Project Description / Description de projet		
Gate Replacement and Paving/Remplacement et pavage des portes		
Solicitation No./N° de sollicitation	Project No./N° de projet	W.O. No./N° d'ordre de travail
19-58077	5778	A1-011344-10-01
Departmental Representative / représentant ministériel		Date
Alain Leroux		January 16, 2020
<p>Notice:</p> <p>This addendum shall form part of the tender documents and all conditions shall apply and be read in conjunction with the original plans and specifications.</p>		<p>Nota:</p> <p>Cet addenda fait partie intégrale des dossiers d'appel; toutes les conditions énoncées doivent être lues et appliquées en conjonction avec les plans et les devis originaux.</p>

PROJET CNRC – Remplacement et pavage des portes - Sandy Cove	PROJET NO. CNRC: 5778 MCA: 17-569
DESCRIPTION Addenda 1 - Émis pour soumission - Clarifications et changements	DATE Jan 14, 2020

ACCESS CONTROL POST DETAIL

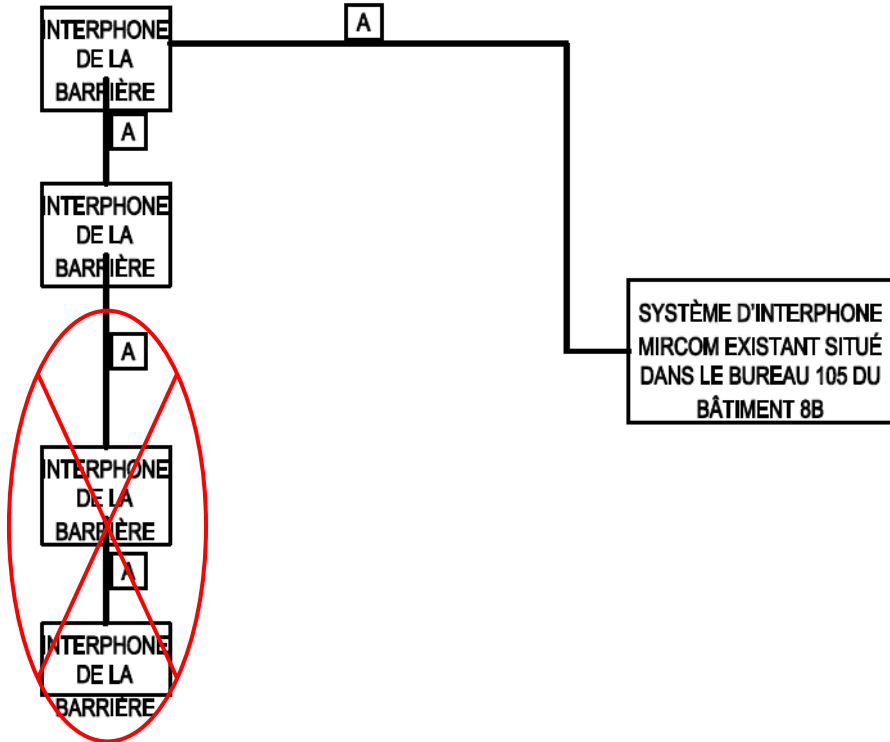
- Le lecteur de cartes supérieur et l'interphone Mircom des deux côtés de la barrière ne doivent pas être fournis. Tout câblage/matériel associé uniquement à ces lecteurs/interphones supprimés doit également être retiré de la portée du projet.

3. Clarification - Dessin E1

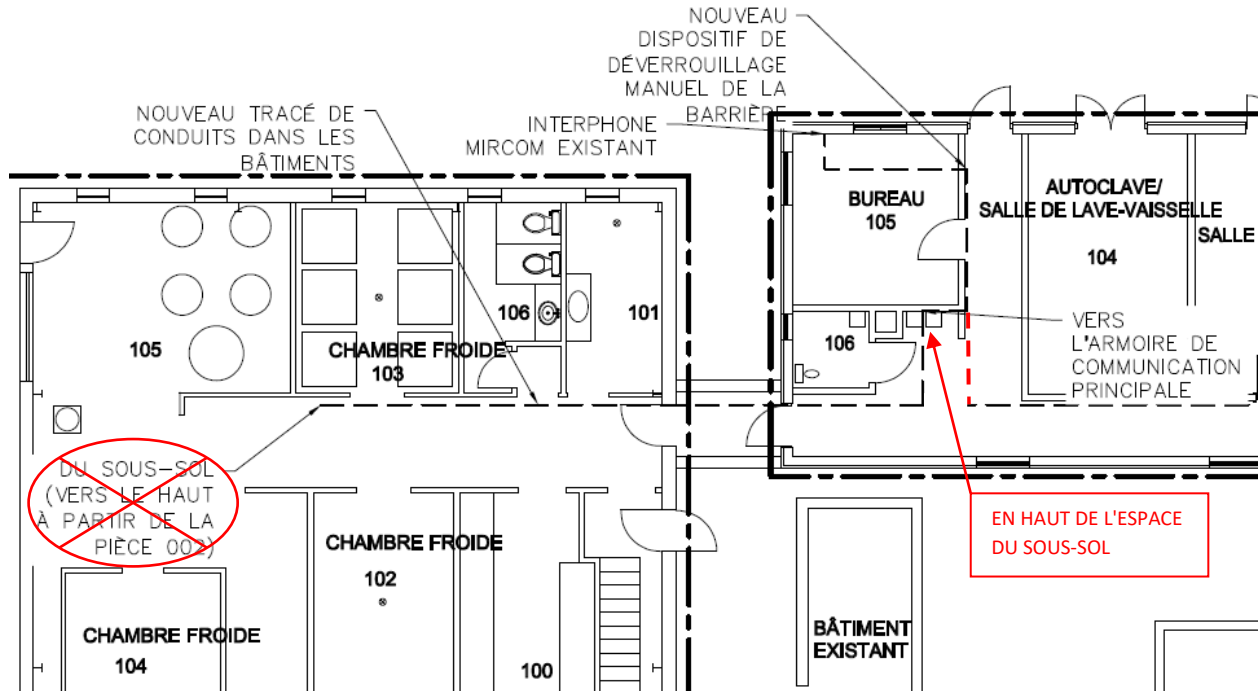
- a. Les nouveaux conduits provenant du sous-sol doivent passer par le vide sanitaire et pénétrer jusqu'au rez-de-chaussée près du placard de communication.
